## **VII REUNIÃO ORDINÁRIA 2018**

CONSELHO MUNICIPAL DE DEFESA E CONSERVAÇÃO DO MEIO AMBIENTE - CODEMA

#### 03. Apresentação do Estudo de Impacto de Vizinhança – Viaduto Rua Uberaba

45  
46 **Imagen 1. Projeto viaduto da Rua Uberaba.**  
47

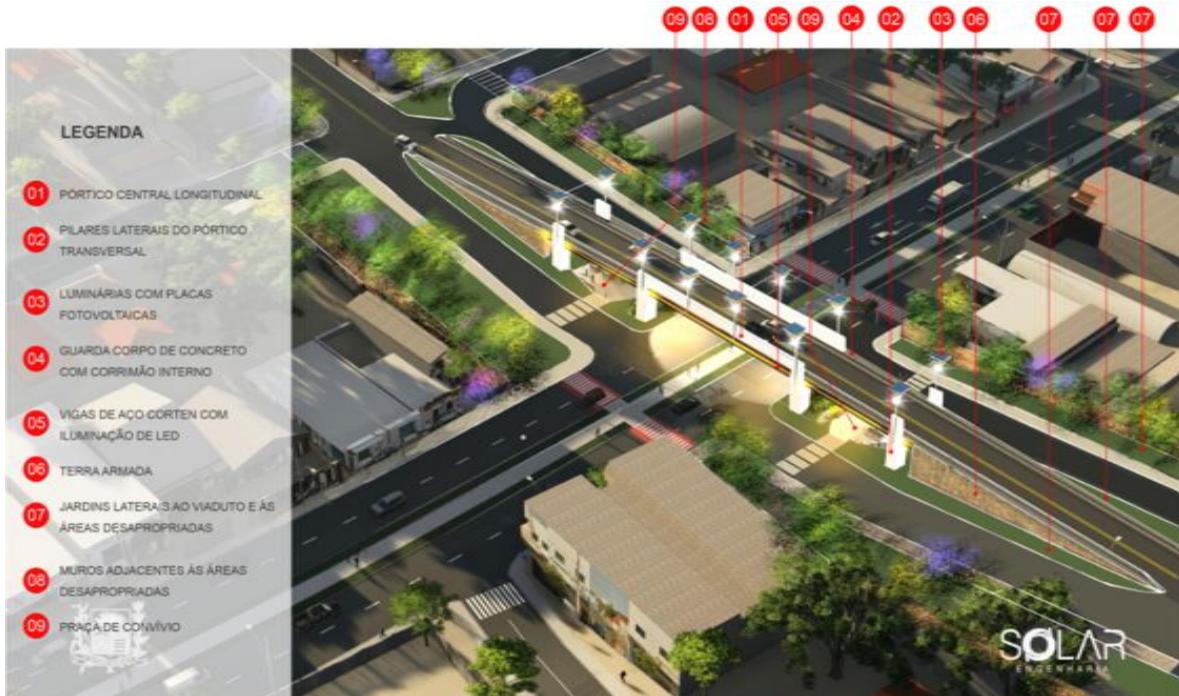
28 solicitações do IPDSA. Só que após essa analise, o projeto do viaduto foi alterado. Então houve mudanças na posição do  
29 viaduto que inicialmente estaria deslocado mais lateralmente para um lado da Rua Uberaba necessitando desapropriar áreas  
30 apenas de um lado da rua. Agora o viaduto ficou numa posição mais centralizada e foram desapropriadas áreas de ambos os  
31 lados. Isso foi definido há aproximadamente 15 dias. Então a Solar não teve tempo de fazer essas novas alterações no EIV  
32 contemplando essas alterações do projeto. Mas as alterações em relação ao EIV são mínimas em relação aos impactos e  
33 medidas mitigadoras. Devido a estas questões não foi enviado anteriormente a copia do EIV ao CODEMA. Será enviado para  
34 o conselho o EIV atualizado. Com relação à apresentação e deliberação de hoje essas alterações não trarão impactos  
35 significativos, explicou Ricardo.

44 II, Rua Uberaba, Rua Ipirá e Rua Ananias Teixeira Júnior. Foi exibido o desenho final do projeto (Imagen 01).
